## Product Change Notice (PCN)

件名: ショント電源 IC 製品の後工程拠点変更

発行日: 2/13/2023

3p PoMM：外形図の変更あり。寸法変更無し（表記方法が一部変更あり）

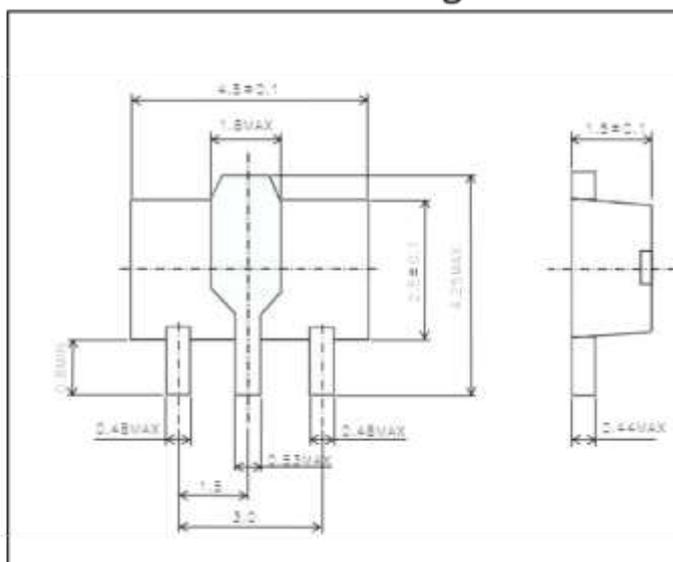
3p PoMM : 外形図の変更あり。寸法変更無し (表記方法が一部変更あり)

5p MM：外形図の変更あり。一部寸法の変更有り（表記方法が一部変更あり）

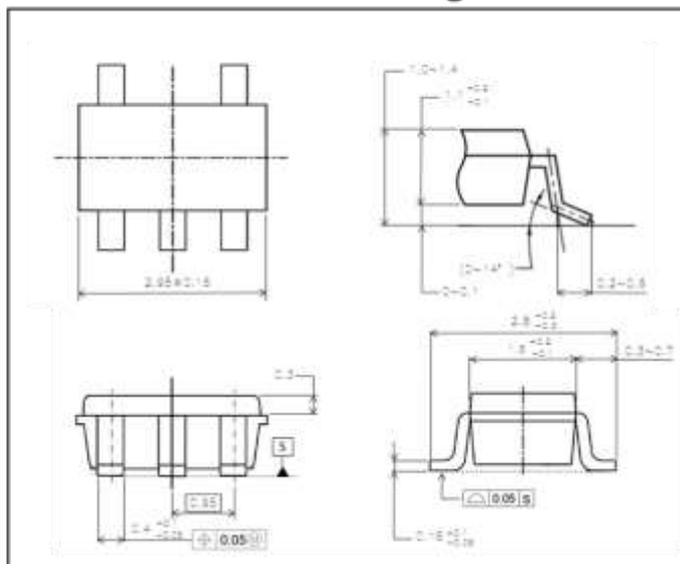
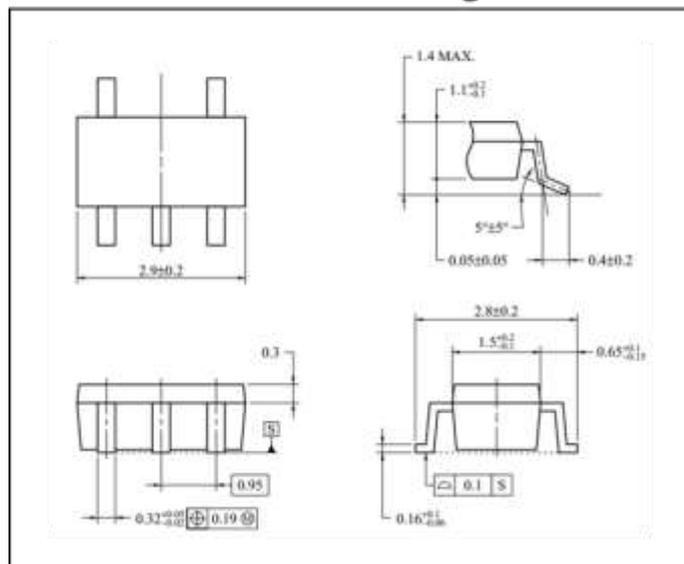
5p MM : 外形図の変更あり。一部寸法の変更有り (表記方法が一部変更あり)

5p MM の寸法変化は以下の通りです。

項目	変更前	変更後
ボディ横幅	2.9mm	2.95mm
ボディ縦幅[端子方向]	1.5mm	1.6mm
端子幅	0.32mm	0.4mm

<3p PoMM>

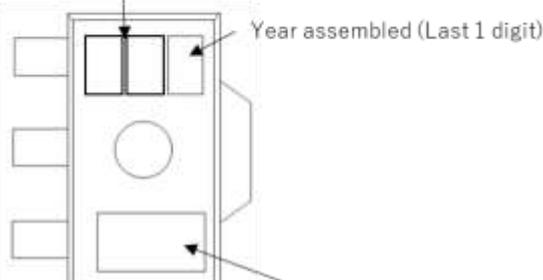
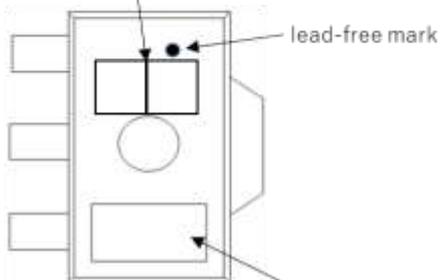
Product identification mark(2 digits)

Product identification mark(2 digits)

Year assembled and Month assembled

Month assembled and In-house code

Construction of lot number

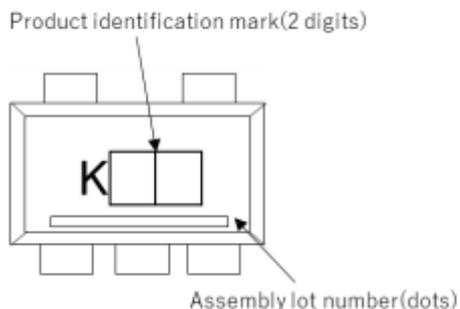
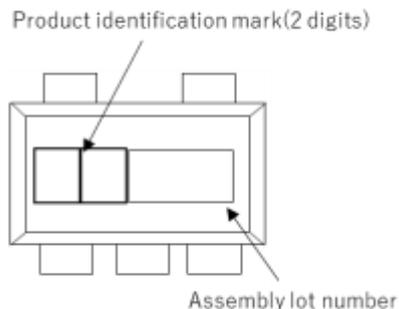
### Before the changes

### After the changes
